MEMORIA 13ª MODIFICACIÓN PLAN REGULADOR COMUNAL

INTRODUCCIÓN

El presente documento da cuenta del proceso de aprobación del proyecto 13ª Modificación del Plan Regulador Comunal de Concepción, e incorpora la decisión del Concejo Municipal respecto de las observaciones formuladas por los interesados al proyecto, las que se expresan en los Acuerdos del Concejo N° 30 al N° 44 del 10 de agosto de 2017.

A.1. CASO CAMINO LOS ESPAÑOLES (MODIFICA ORDENANZA Y PLANO)

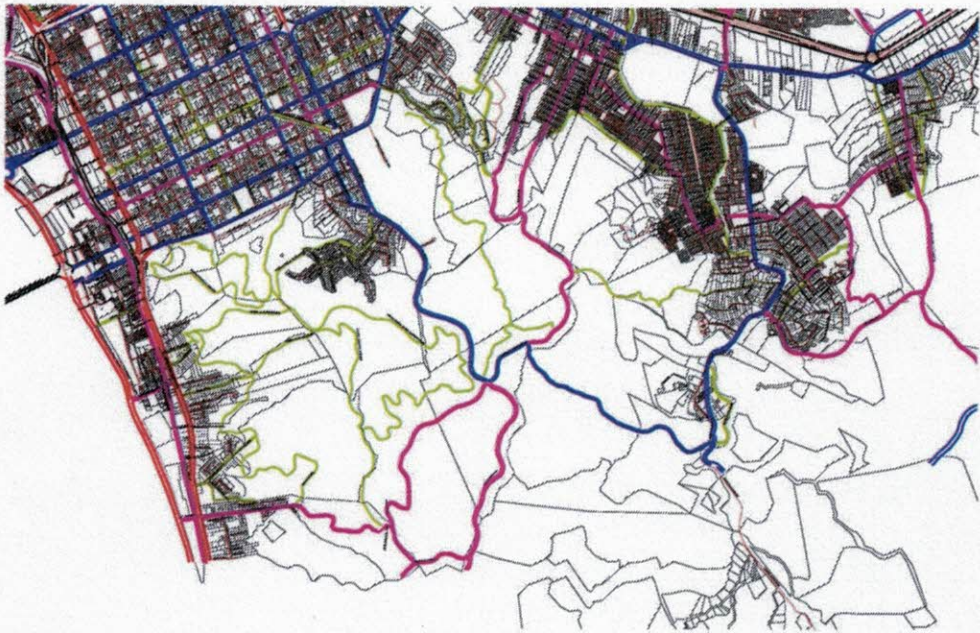
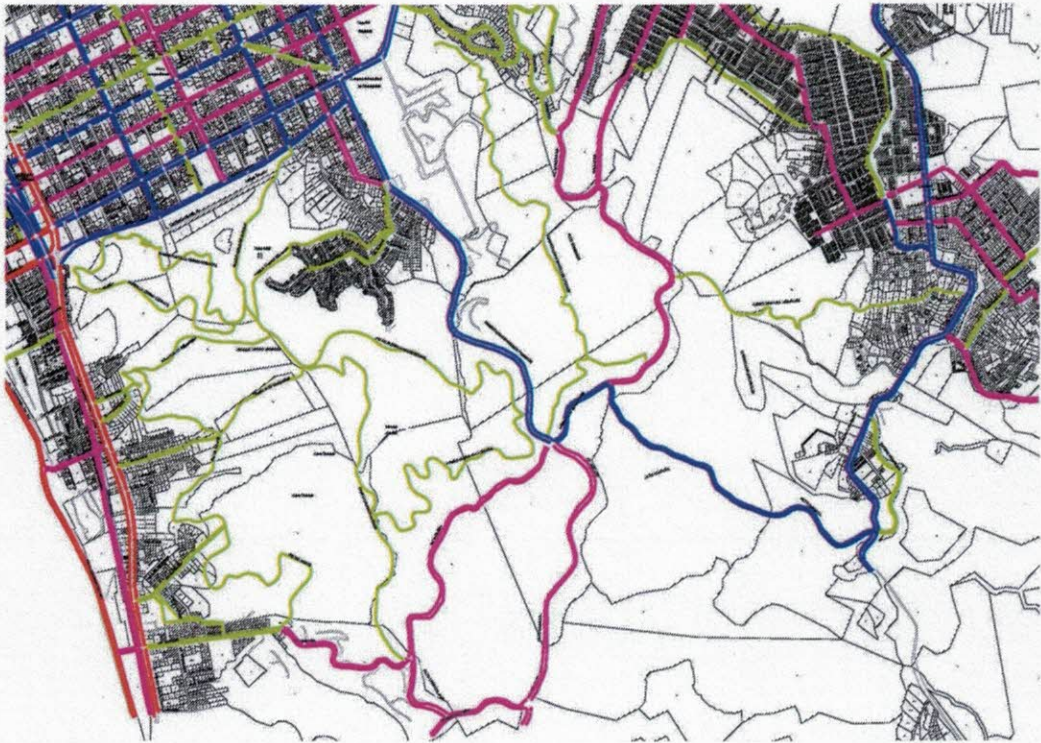
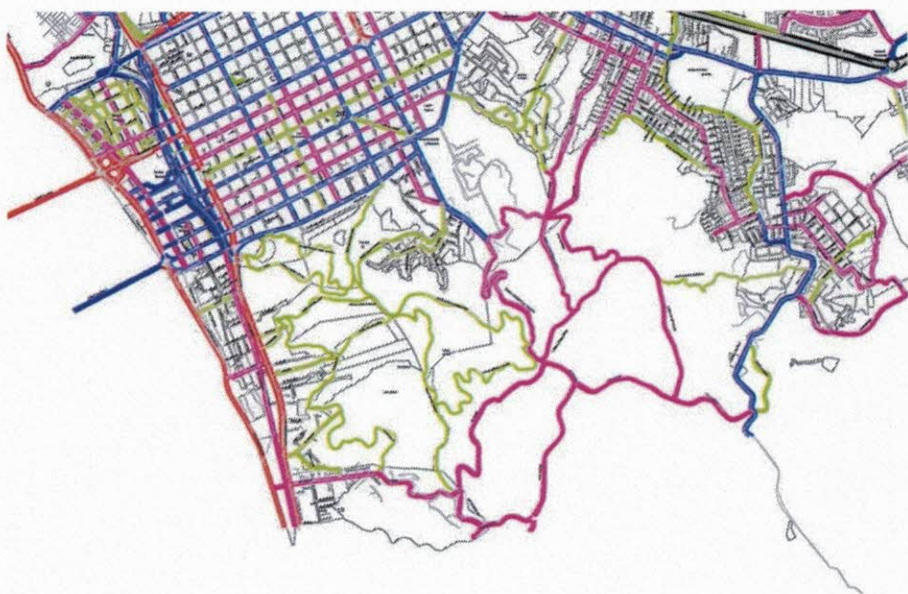
Posteriormente, y por efecto de la aplicación de la Ley 20.791, se vuelve a establecer el trazado de la vía Camino los Españoles con un ancho de 25 mts y un trazado incompatible con la topografía del terreno.

Por lo anterior y con el fin de incorporar las variables topográficas a la definición de la vialidad para esta área, tal como se estudió en el contexto de la modificación del Plan Regulador Publicada en el Diario Oficial con fecha 07 de octubre de 2009, se propone modificar el trazado vial propuesto respecto de las vías Camino Los Españoles, así como de la vialidad secundaria, restituyendo la propuesta de vialidad local incorporada al Plan Regulador Comunal que originalmente contenía el plan.

B.2- VÍAS EL CARMEN E INDEPENDENCIA (MODIFICA ORDENANZA Y PLANO)

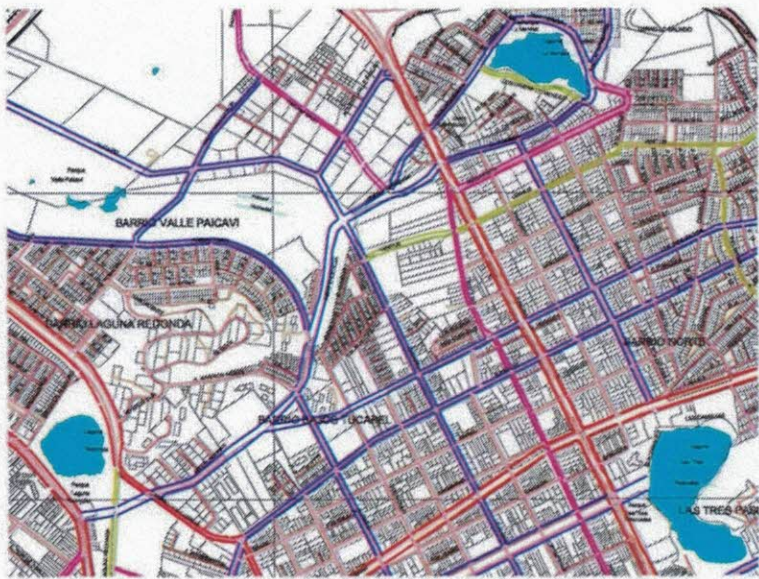
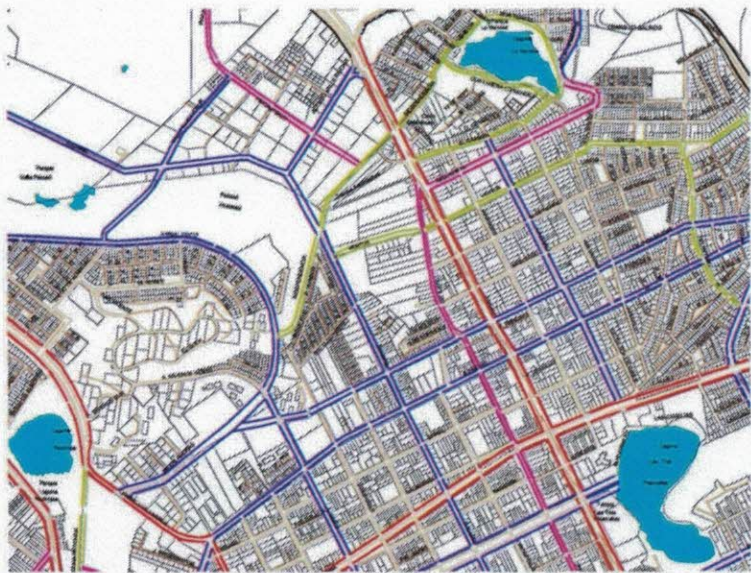
Se identifica la necesidad de adaptar el sistema compuesto por las vías Interlagunas, El Carmen e Independencia al desarrollo urbano experimentado por el sector. Se trata de ajustar la definición de anchos y tramos de la vía Interlagunas a las condiciones de terreno existente. Así mismo, se establecerá su conexión con Av. Paicaví a través de calle Independencia propuesta con un nuevo trazado factible. Para esto, se propone re- definir la extensión de la vía Interlagunas entre calles Camino Los Carros y Aníbal Pinto con ancho de 28 mts. Dicha vía conectará con Paicaví a través de calle Independencia, la que se extenderá entre Aníbal Pinto y Abdón Cifuentes, con categoría local, ancho de 15 para el tramo proyectado entre Aníbal Pinto- Paicaví, y 10 mts para el tramo existente entre Paicaví- Abdón Cifuentes. Para esto se propone las siguientes modificaciones:

- Establecer la extensión de vía Interlagunas entre Camino Los Carros hasta calle Aníbal Pinto con ancho de 28 mts
- Eliminar la vía el Carmen al poniente de Av. Paicaví dada la falta de factibilidad para su materialización, potenciando en su lugar la conectividad a través de calle Independencia. En concordancia con esto, se elimina el área verde complementaria a vía el Carmen.
- Extender el trazado de calle Independencia desde Aníbal Pinto hasta Abdón Cifuentes para propiciar, a través de ésta, su conectividad con Interlagunas, con ancho de 15 para el tramo proyectado entre Aníbal Pinto- Paicaví, y 10 mts para el tramo existente entre Paicaví- Abdón Cifuentes
- Explicitar en el cuadro de vialidad el ensanche correspondiente a vía Bellavista que está omitido en la columna respectiva.

B.6.1- Av. Bernardo O`Higgins (MODIFICA ORDENANZA)

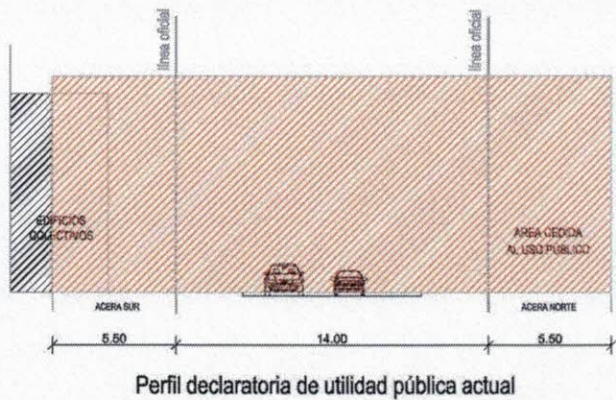
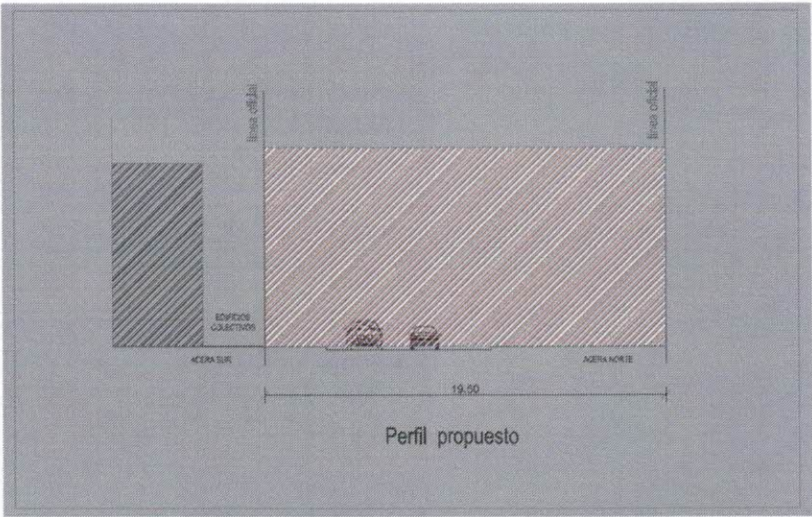
Para el tramo de Av. Bernardo O`Higgins que va de Tucapel a Orompello, se trata de eliminar la declaratoria de utilidad pública que afecta el costado sur de dicha vía en el que se emplaza edificaciones en altura, la mayoría acogidas a ley de copropiedad inmobiliaria, por lo que respecto de este costado no se identifica factibilidad de que se origine la obligación de cesión del área declarada de utilidad pública. Para esto se creará un sub-tramo de calle O`Higgins entre Tucapel y Orompello que mantendrá su ancho existente de 19,25 mts.

Figura 15: Esquema de distancias entre líneas oficiales Barrios Arana.

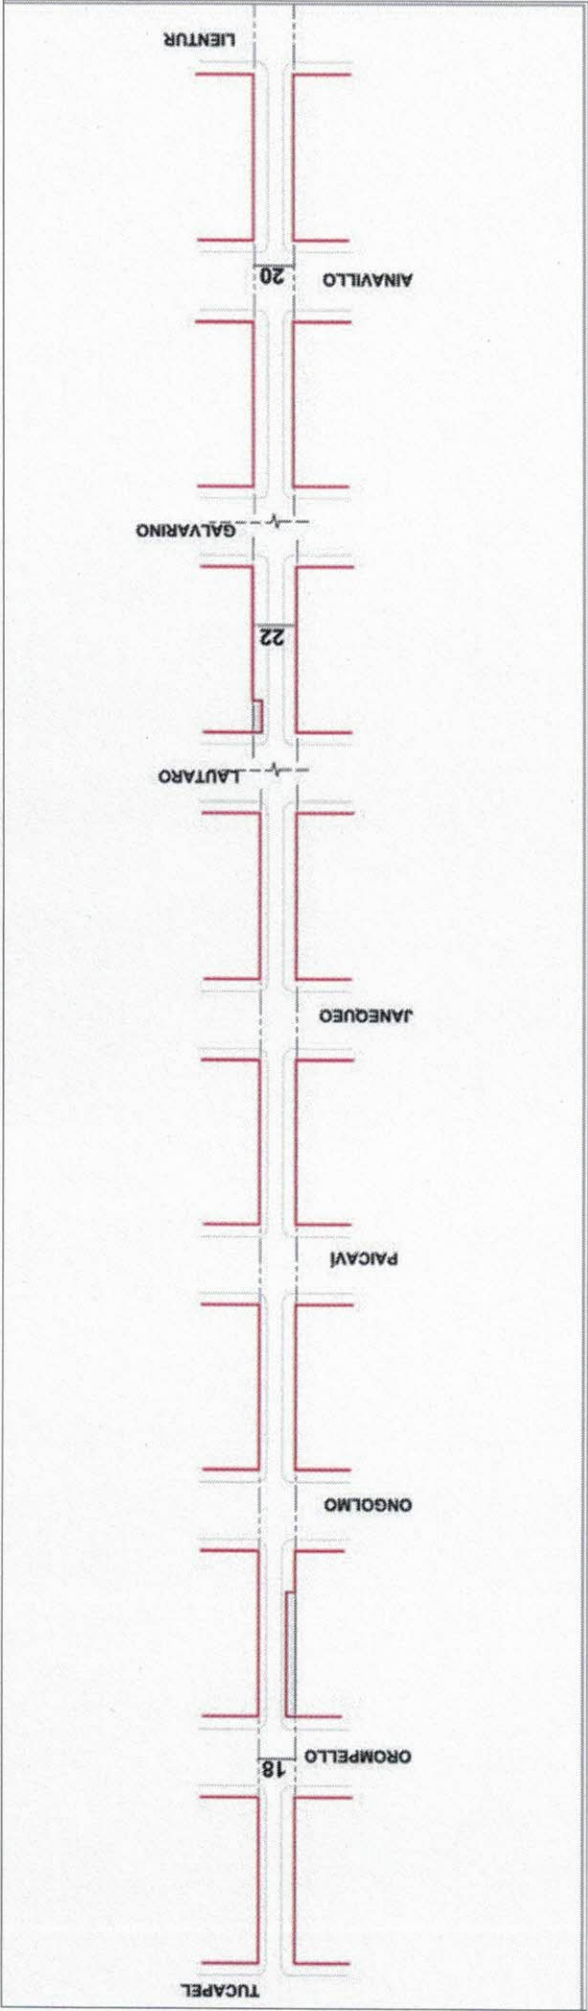
El objetivo de esta modificación es resguardar los anchos existentes dando continuidad a la línea oficial proyectada por el PRCC y que predominantemente existe en terreno, sin generar afectaciones distintas que las hoy vigentes. Así se muestra en figura 15 en siguiente página, donde se puede ver los anchos existentes entre líneas oficiales por cada cuadra, así como los casos de edificaciones fuera de línea en costado sur de Barros Arana entre Orompello y Ongolmo, y en costado Norte de Barros Arana esquina Lautaro.

En atención a la observación realizada por el Ord. Nº 2430 DDUI 719 del 28.09.2018, se realizó un levantamiento de la línea oficial en terreno, mediante el cual se verificó que la descripción de la vía contenida en el del PRC vigente presenta una discordancia respecto a los anchos existentes, cuyas medidas son: 18 mts para el tramo Orompello-Lautaro, 22 m para el tramo Lautaro-Galvarino y 20 mts para tramo Galvarino - Roosevelt.

De esta manera, se propone corregir la indicación referida a calle Barros Arana del Plan Regulador, reemplazando la fila correspondiente a dicha vía contenida en art 57 del PRC por la siguiente:

Figura 18: Perfil calle O'Higgins sector Sur Ribera norte situación existente y situación proyectada

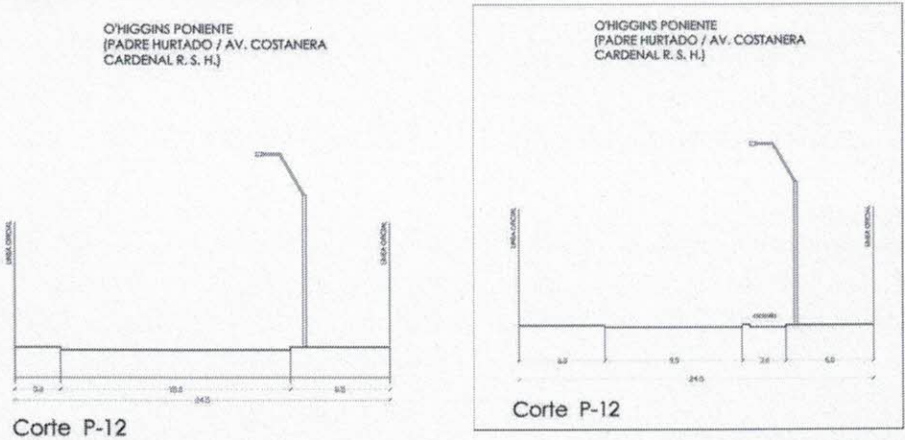
Se trata de incorporar al perfil actual de la vía, incluyendo el proyecto cicloruta y las facilidades para transporte público recientemente ejecutadas, destinando mayor ancho a la acera norte, pero manteniendo el ancho entre líneas oficiales.

Figura 19: Paseo Peatonal Ribera Norte situación proyectada

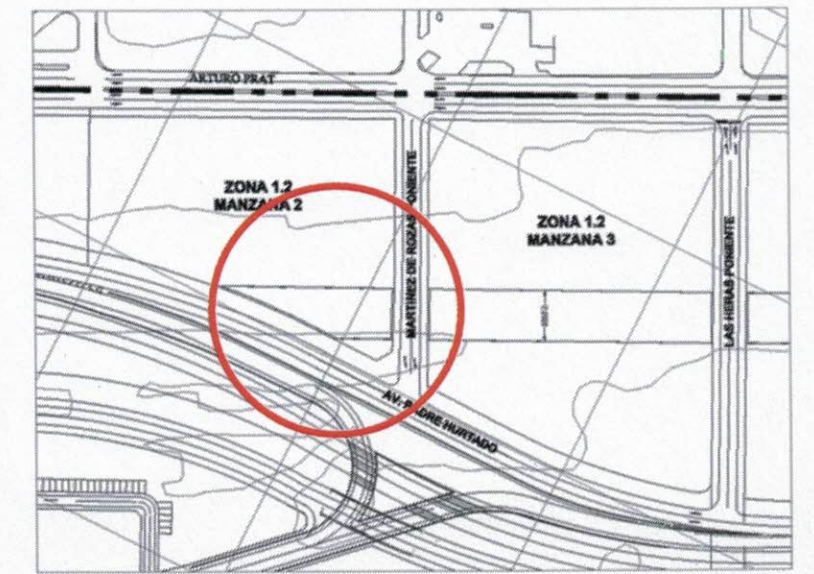
Se trata de recuperar la declaratoria de utilidad pública del paseo peatonal Ribera Norte y de clasificar adecuadamente dicha vía como LOCAL, cuyo tramo comprendido entre Av. Padre Hurtado y Rozas fue derogado como vialidad estructurante en modificación efectuada al PRCC el año 2012.

Figura 21: vía Cerro Amarillo situación actual y situación proyectada.

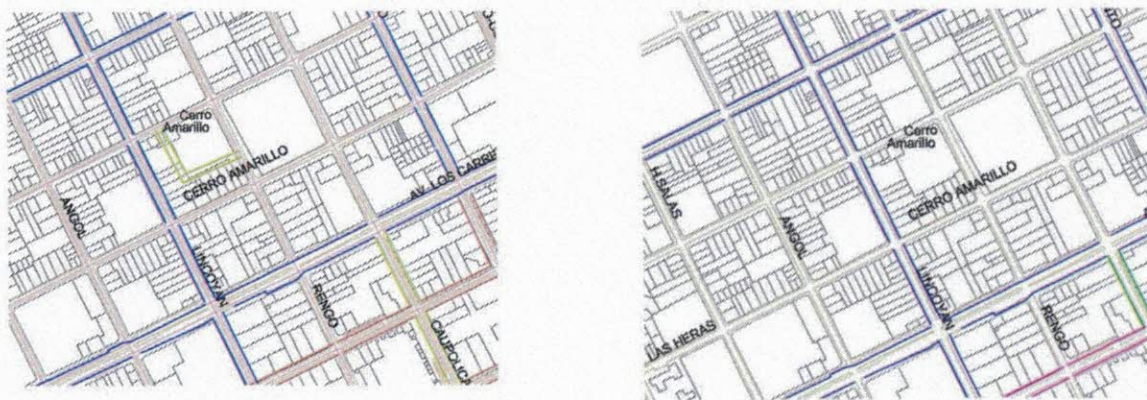
En un terreno afectado por DUP correspondiente a vía local estructurante Cerro Amarillo, se otorgó un permiso de edificación durante el período en que dicha declaratoria se encontraba caduca. En base a esto, aunque hoy esta declaratoria está nuevamente vigente por efectos de la ley 20.791, las obras efectuadas según los permisos otorgados, hacen imposible la materialización de las destinaciones a bien nacional de uso público. En base a esto se deroga la vía Cerro Amarillo.

Figura 22: Parque Aurora de Chile propuesto.

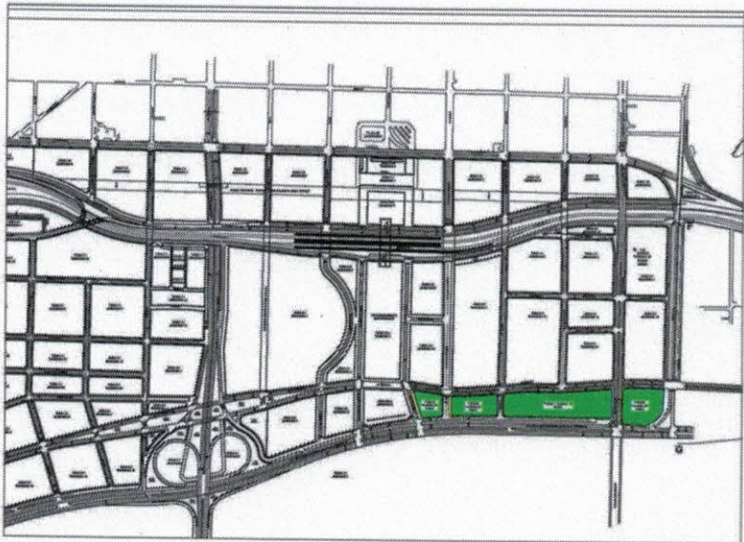
Concordante con lo señalado en el punto B.8.1 de la presente memoria en relación a la modificación del trazado de Avenida Zañartu en el sector Ribera Norte, se propone otorgar un nuevo rol a las áreas afectadas por este desplazamiento de la vía estableciendo una nueva área de parque, el que quedará consignado en el artículo 26 del PRCC. Para generar concordancia entre las indicaciones del plano y la Ordenanza del Plan Regulador en lo referido al texto incorporado por resolución N° 144 de fecha 17 de Octubre del 2000 del Gobierno Regional Región del Biobío y publicado en el Diario Oficial del 09 de Julio del 2001, se modifica la tabla contenida en el Artículo 20, eliminando allí las manzanas que en base a esta modificación tendrán calidad de Parque Comunal, por lo tanto no les corresponde la asignación de condiciones urbanísticas. El Parque Comunal Aurora de Chile quedará además consignado en planos.

Figura 24: Área verde porción Parque Lo Méndez, calle Abdón Cifuentes sector Aguas Dulces, situación existente y proyectada

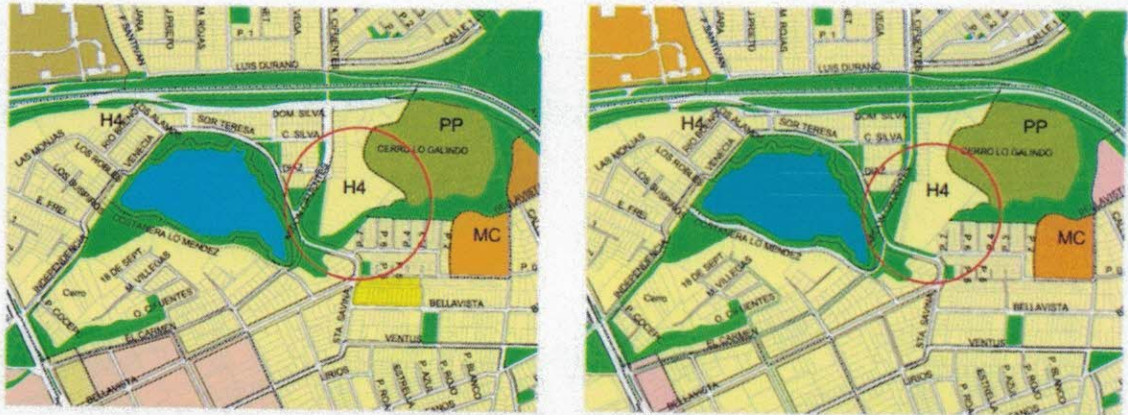
En el período en que las declaratorias de utilidad pública con destino parque caducaron, se aprobó proyecto de vivienda social en calle Abdón Cifuentes sector Laguna Lo Méndez, cuyas obras comenzaron de acuerdo a Permiso de edificación N° 322 de fecha 23.08.2013. Este proyecto lo conforman 14 bloques de edificios con destino vivienda. En base a lo anterior, es preciso ajustar las áreas verdes proyectadas evitando su afectación sobre el proyecto ya aprobado. La disminución de superficie de área verde es de aproximadamente 2.357 m2, correspondiente a un 1.32 % de la superficie de áreas verdes que conforman el Parque Laguna Lo Méndez y su extensión hacia Paicaví

Figura 31: Red áreas verdes sector Lomas de San Andrés, calle Abdón Cifuentes, sector Lomas San Andrés, situación actual y proyectada

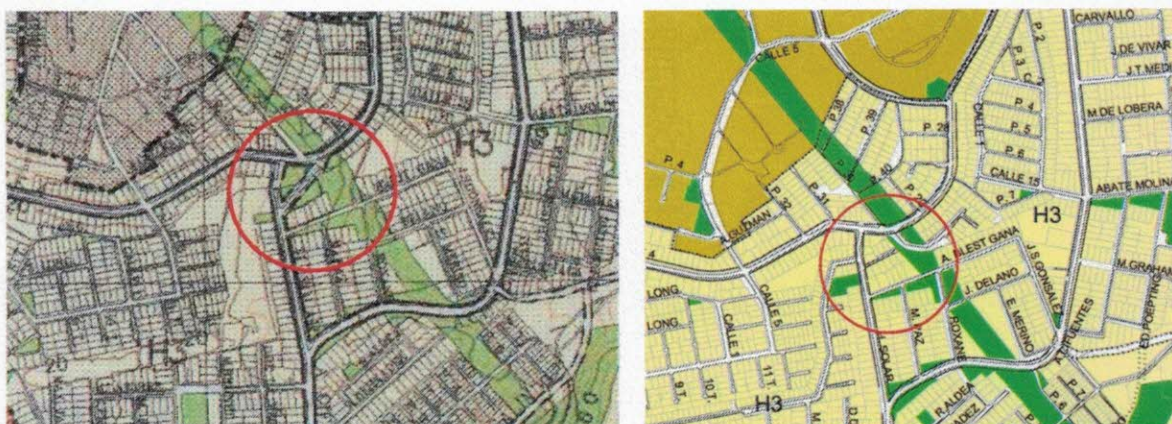
zona área verde excluyendo los predios antes mencionados, a los que se les asignará la zonificación H3. Al respecto, se hace presente que la superficie a disminuir es de 3.190 m² correspondientes a 2.47 % del total de la red de áreas verdes asociadas a la faja de protección de línea de alta tensión.

Figura 35: Zonificación propuesta sector Lomas San Andrés

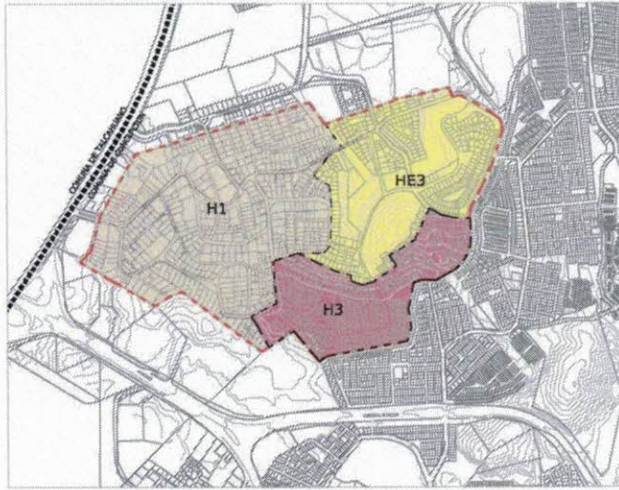
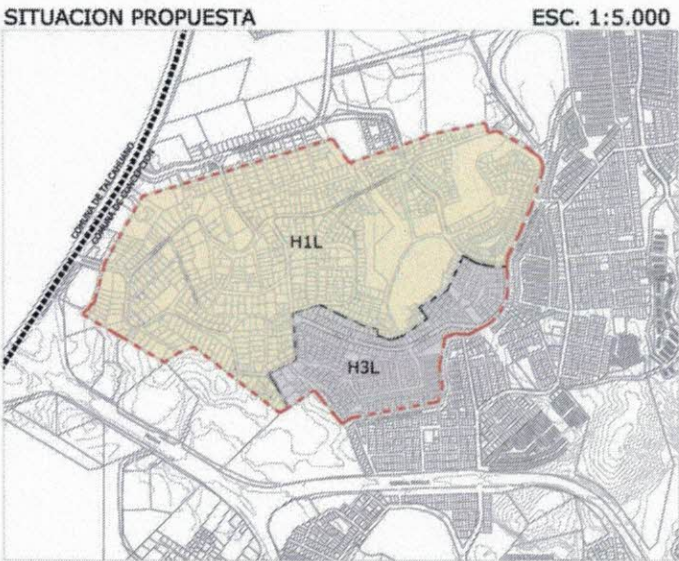
Para superar el problema detectado y asegurar que el barrio Lomas de San Andrés se mantenga con la morfología urbana descrita en la Memoria del IPT, se modifica el PRCC, en el sentido de eliminar para el barrio "Lomas de San Andrés" las zonas H1, HE3 y H3. Dicho barrio será regulador en dos nuevas zonas correspondientes a H1L y H3L.

Por otra parte, se modifican también los límites de zonas, atendiendo que el PRCC no establecía con claridad la extensión del barrio "Lomas de San Andrés".

- Reemplazar el área Barrio Lomas de San Andrés en la actual zona H1 por la nueva zona H1L
- Reemplazar el área Barrio Lomas de San Andrés en la actual zona HE3 por la nueva zona H1L
- Reemplazar el área Barrio Lomas de San Andrés en la actual zona H3 la nueva zona H3L
